TRIZ 技術開発事例 B

-光 - 電気変換用フレキシブル基板 の実装トラブル解決事例-

富士ゼロックス株式会社
ニュービジネスセンター

2-4. 一回めの試作 ~トラブル発生~

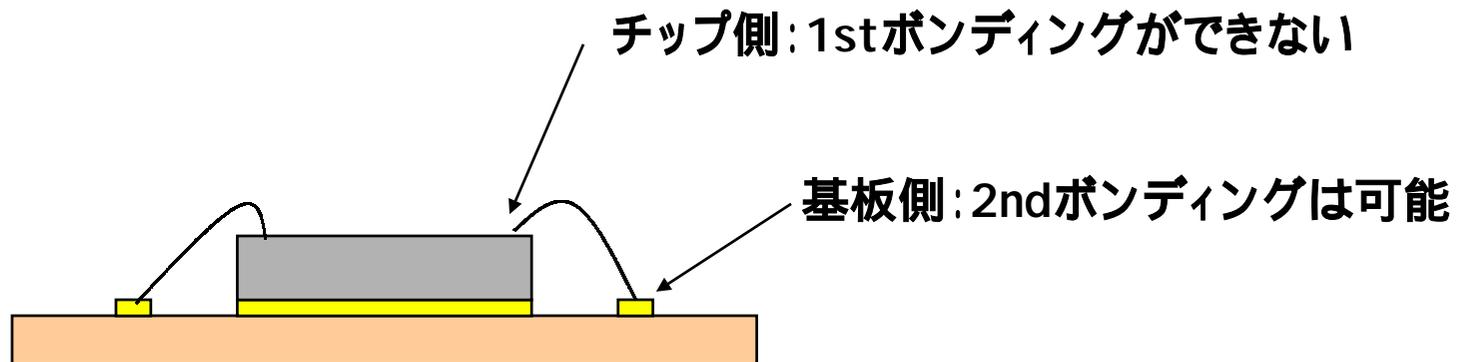
- ・電気 - 光変換回路基板 (面発光レーザーアレイ) は、B社より無事納入された。問題なし。
- ・光 - 電気変換回路基板 (PD) は、B社での基板試作を終え、A社での実装を開始した。

A社にて、実装(チップのワイヤボンディング)ができないトラブルが発生

2-5. トラブルに対する両社の見解

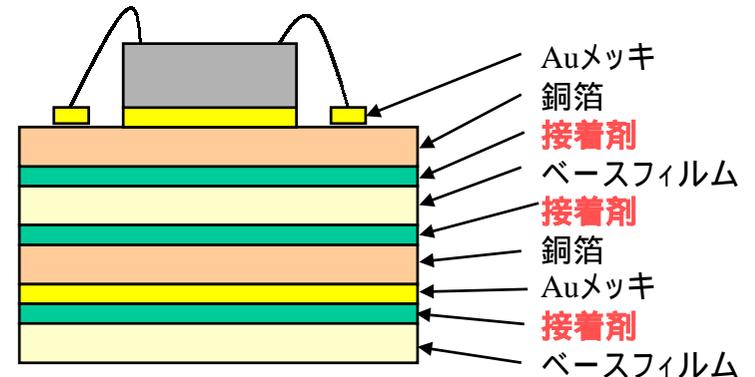
- ・ワイボン時に100℃近く加熱すると、基板が軟化してチップへのワイボンができなくなる。
- ・原因は、フレキシブル基板の**接着剤が加熱で軟化**しているからと思われる。
- ・このフレキシブル基板では、ワイボンができない。作り直して欲しい。

- ・これまでにワイボン実装でトラブルが発生したことはない。
- ・実装に問題があるのではないかと？

- ・加熱で軟化することは事実と認める。
- ・接着層のないフレキシブル基板で作り直す。

- ・接着層のないフレキシブル基板でワイボンが可能か、予め実験で確認する。

2-6. 作り直し基板での問題点

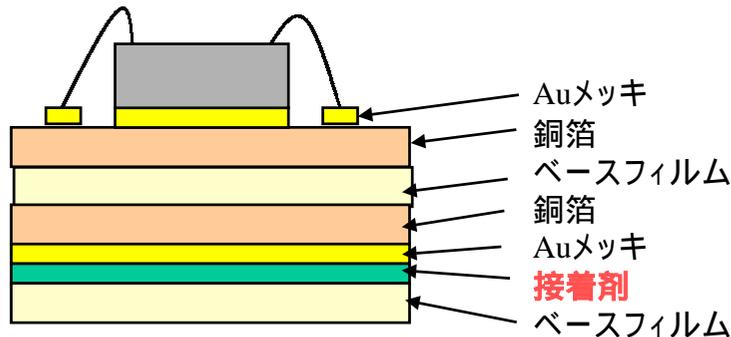
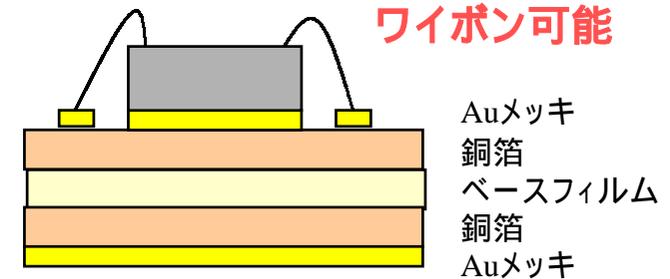
- ・実験で、接着層のないフレキシブル基板へのワイボンが可能と確認した。
- ・しかし、接着層がある基板だと、実装の保証ができない。
- ・**接着剤を、熱で軟化しないものに変えて欲しい。**

- ・ベースフィルム(最下面)を接着するのに接着層は必要。
- ・ベースフィルムがないと、下面の配線がむき出しとなり絶縁できない。
- ・ベースフィルムがないと、接続端子部の厚みが変わり、コネクタに接続できなくなる。
- ・実装後にベースフィルムを貼り付けるのは不可能。
- ・**実装メーカーでなんとかして欲しい。**

接着層をなくしてベースフィルムを貼り付ける方法を見出さなくてはならない。

<3. 局所的性質>

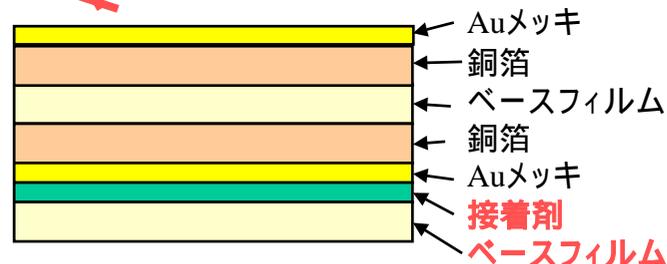
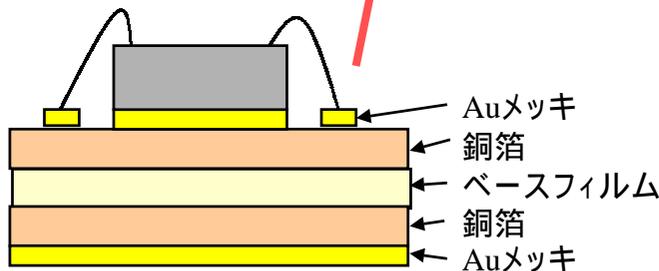
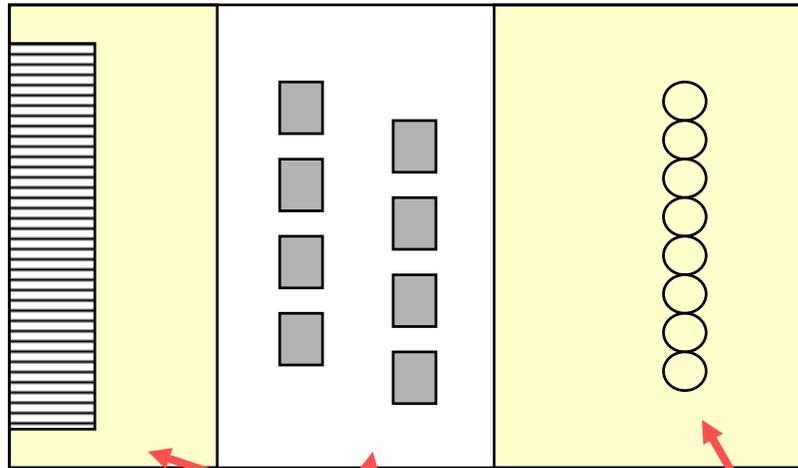
A社、B社の言い分は理解できる。
しかし、言われるままにすれば試作は再度失敗するかもしれない。
両社での工程・材料を変更するには、時間がない。
工程をそのままに、試作を成功させる方法を考えなくてはならない。

ワイボン実装部のみ接着剤とベースフィルムをなくし、下面に電極がむき出しのままとした。

部分的にベースフィルムのない部分を設けた

電極がむき出しとなったワイボン実装部の下面には、実装後FXにてカプトンテープを貼り付けて絶縁することとした。

基板作製から実装、システムへの組み込みまでの全ての工程を見直して、基板メーカーでのベースフィルム貼り付け工程を、FXの工程に変更した。
